ANEXO NO. 8 – Planos de anteproyecto

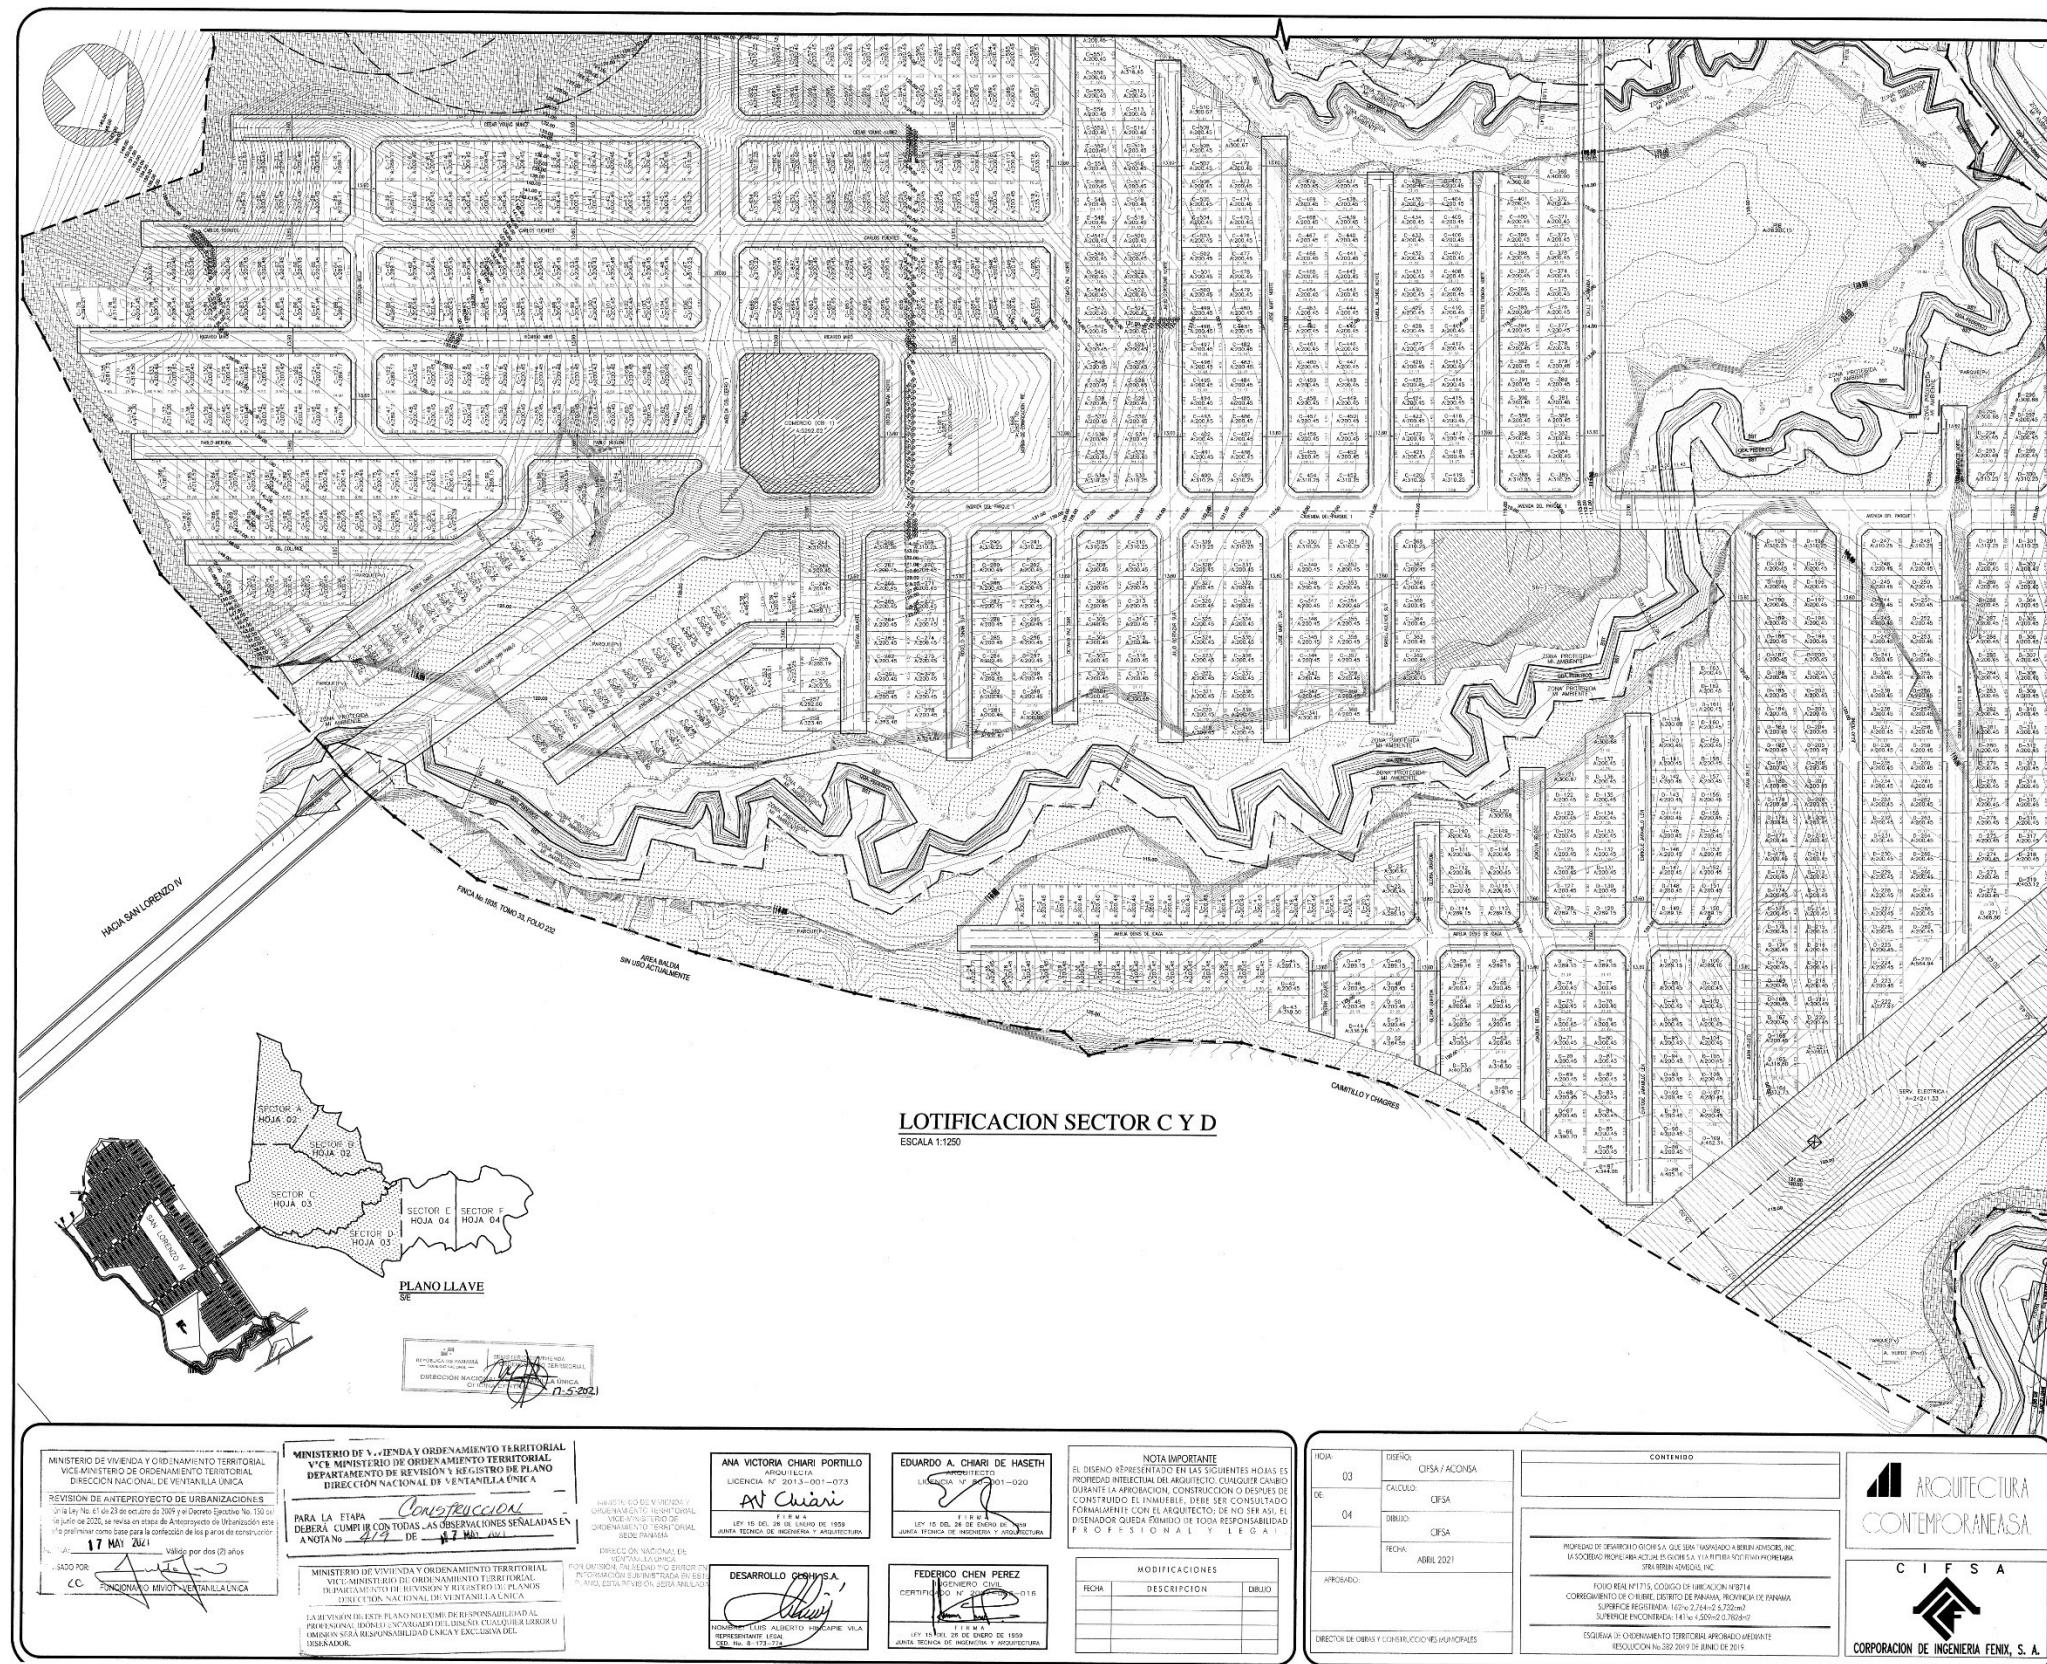
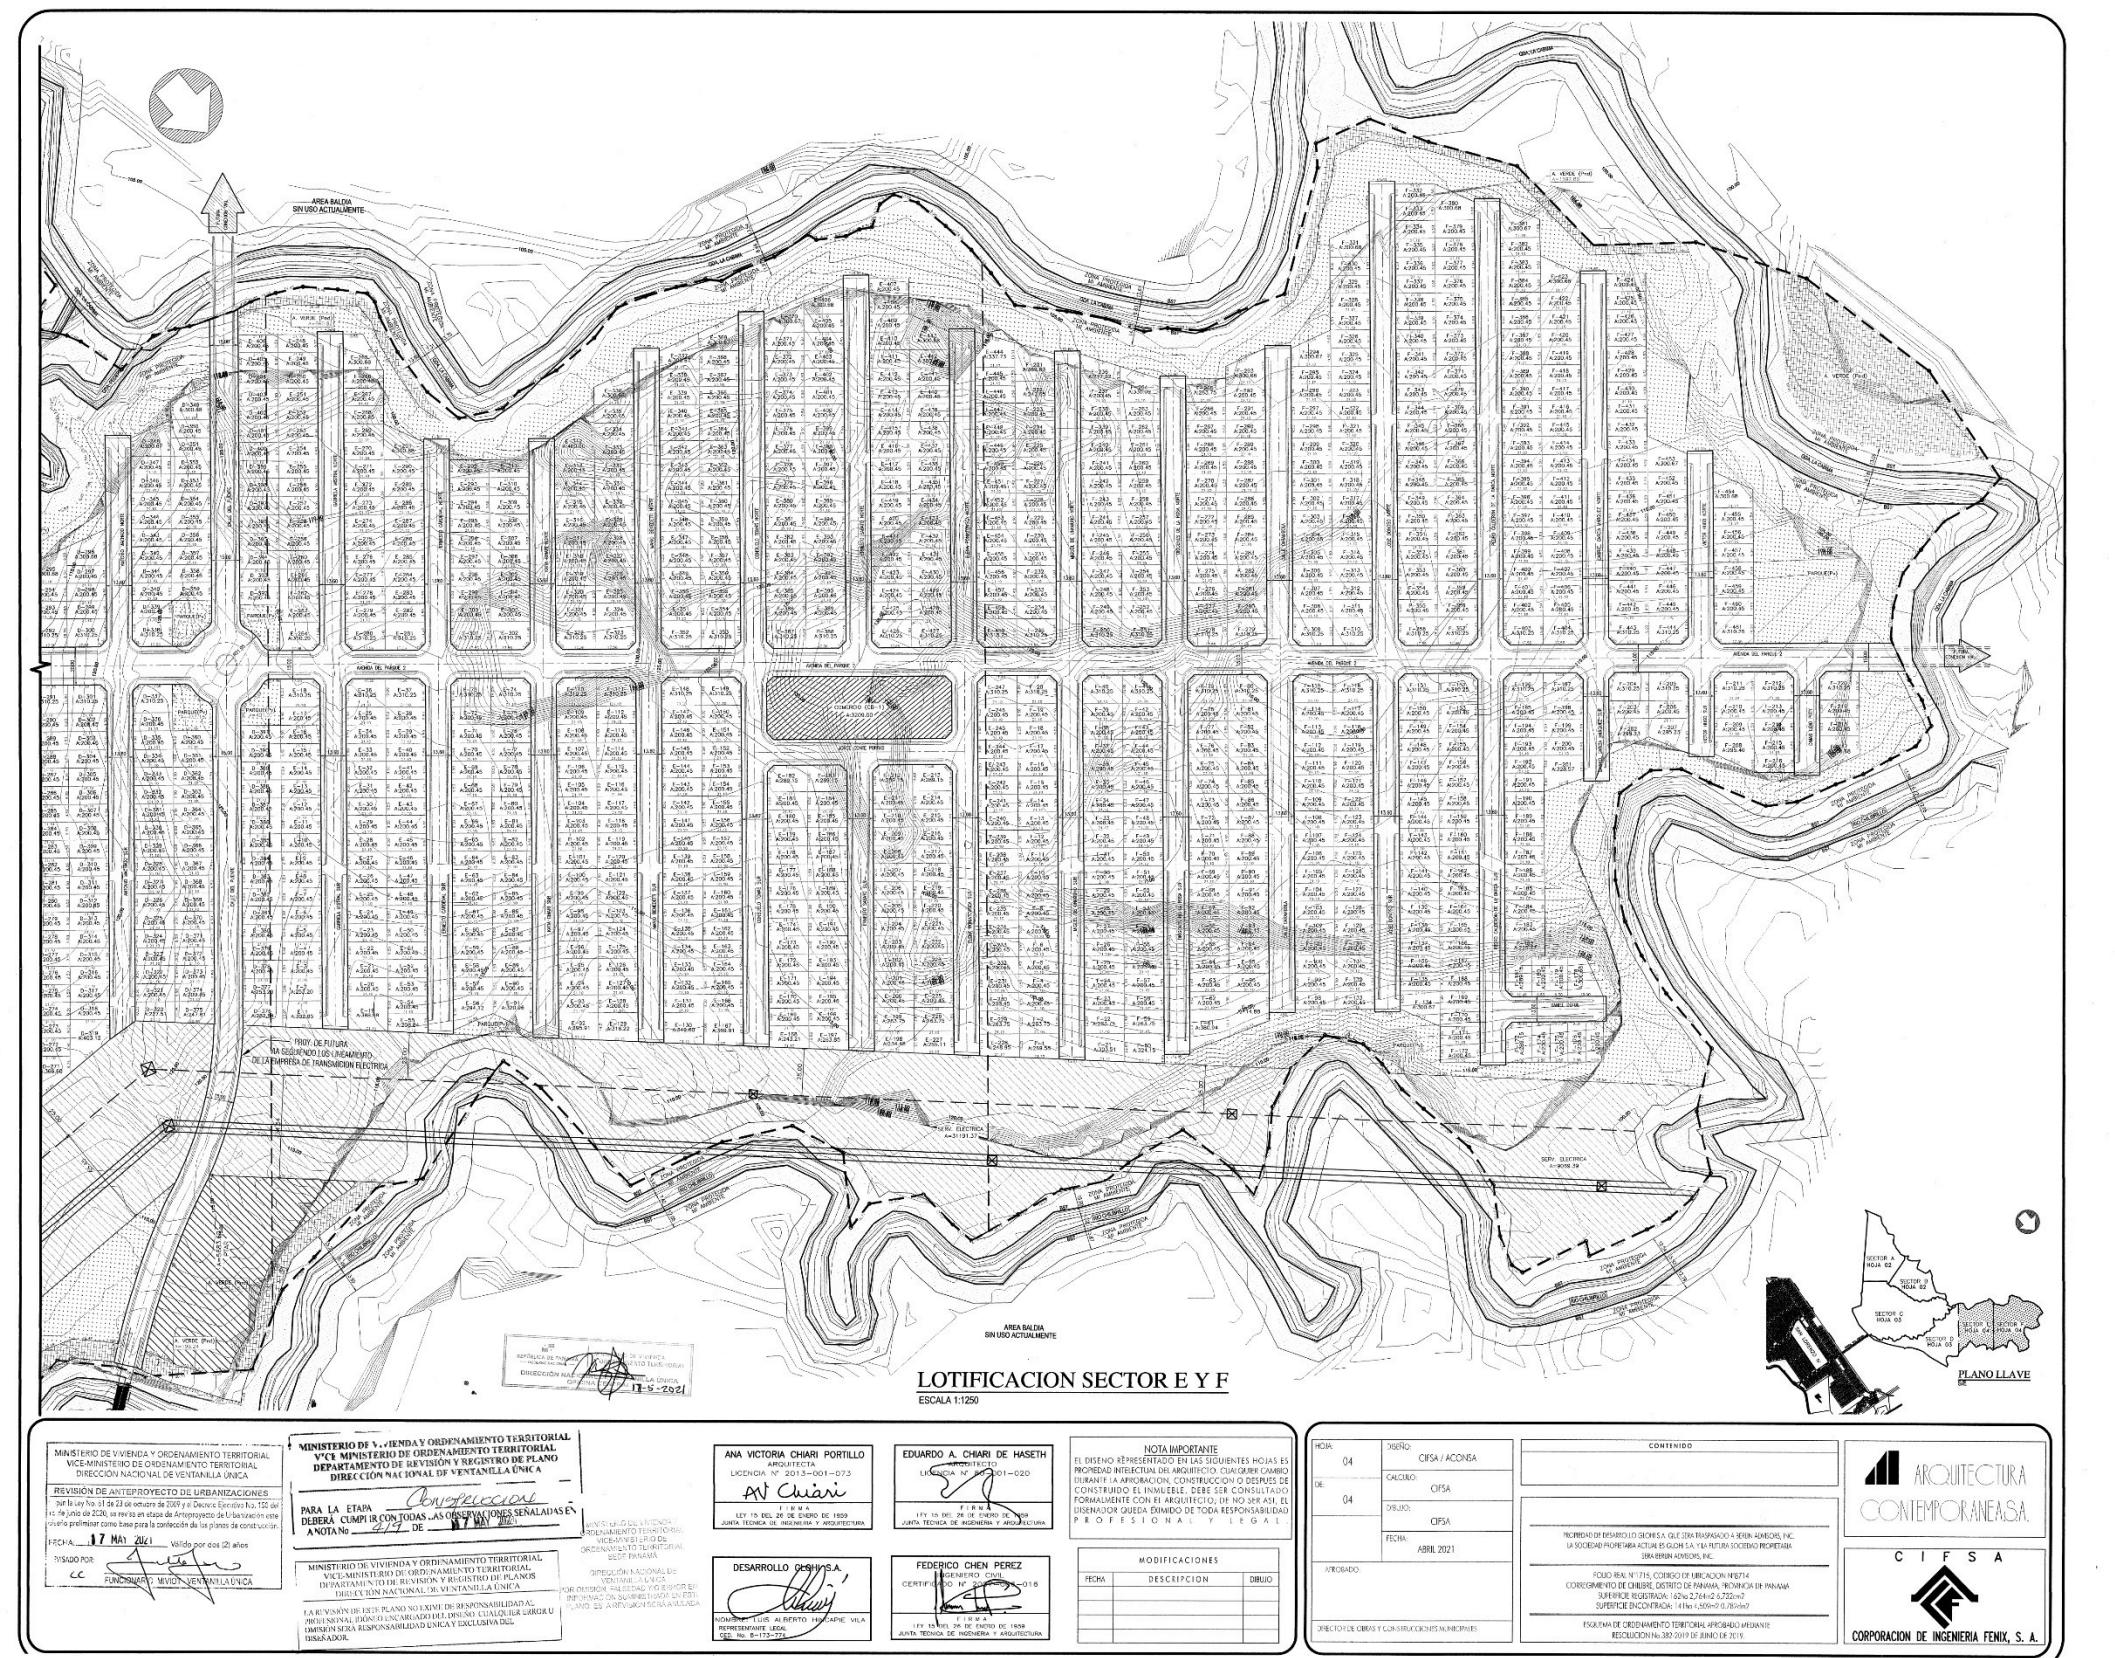
7. En el punto 2.0 Resumen Ejecutivo página 10 del EsIA se indica que: *"El Proyecto consiste en la construcción de una urbanización residencial de aproximadamente 2868 lotes distribuidos entre los siguientes residencial comercial, uso público (Parque vecinal e inter barrial), y áreas de equipamiento comunitario (Planta de Tratamiento de Aguas Residuales y Tanque de almacenamiento). Igualmente se contará con áreas verdes no desarollables, zona de protección de cuerpos de agua, servidumbre eléctrica, pluvial y potable, y calles internas de acceso."*, sin embargo, mediante Informe Técnico de Inspección N° 052, de 20 de diciembre 2021, el promotor indica que el proyecto contempla construcción de viviendas. Además, en la página 248 a la 251 del EsIA se presentan los planos del proyecto ilegible Por lo que se solicita:

- e) Presentar planos del proyecto de forma legible.

- c) Presentar plan de anteproyecto con la nueva distribución de los lotes, integrando los cuerpos hídricos identificados en campo, con su correspondiente servidumbre de protección, en concordancia con lo establecido en el Artículo 23 y 24 de la Ley 1 de 3 de febrero de 1994.

Punto E:

Dentro del Anexo No. 8 se incluye plano legible digital del proyecto.

El plano presentado en el EsIA ya contempló los cuerpos de agua listados en el punto A, con sus respectivas servidumbres. El mismo se incluye de manera legible en el Anexo No. 8 del presente documento.
